TYPE: 51/52
PACIFIC
EUROPA

BULLETIN-SERVICE N° 9 Révision N° 1

Correspond à la Modification N° 1049 du 20-6-72

OBJET: CONTRE-FICHE de Jambe N.
pièce n° 51.42.12.

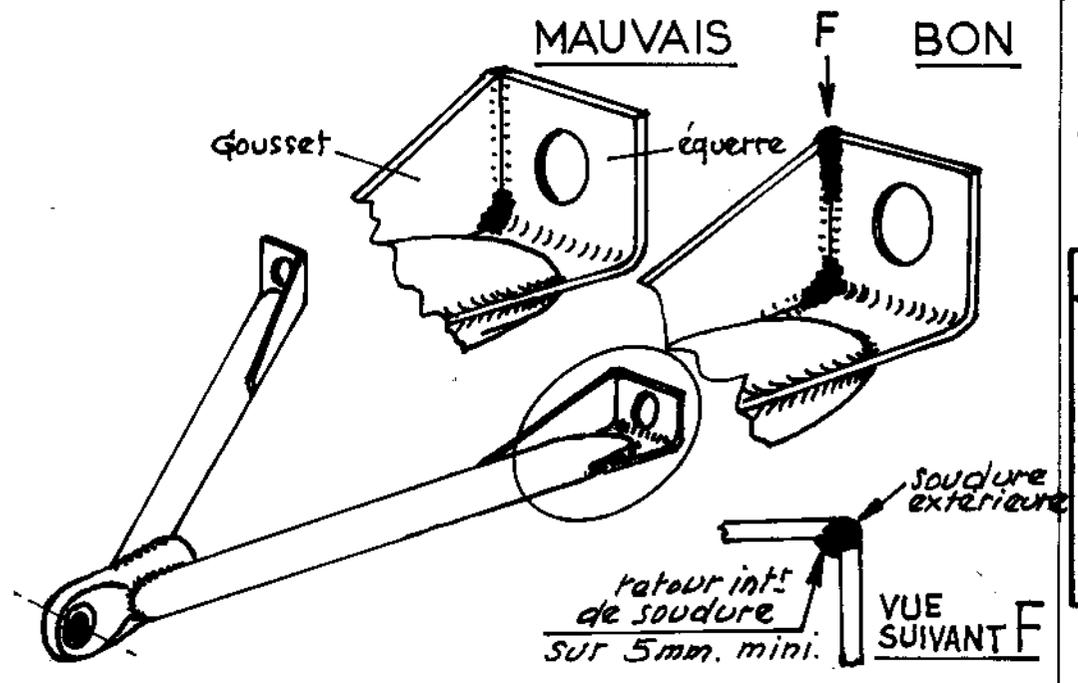
DESCRIPTION: Votre avion est peut-être équipé d'une CONTREFICHE de JAMBE AVANT présentant le défaut de soudure décrit ci-dessous. Ce défaut n'est pas générateur d'un bris immédiat et se découvre en inspections.

- A réception de ce B.S., assurez-vous que la soudure verticale reliant les équerres D. et G. avec leur gousset présente bien un "retour de soudure" au sommet de 5 mm environ.
- Si vous constatez l'absence de ce "retour de soudure", envoyez-nous votre contre-fiche pour retouche. Si vous êtes de passage à ISSOIRE, nous effectuerons l'échange à notre atelier PISTE sur l'Aérodrome.
- L'échange ou la retouche est gratuit.
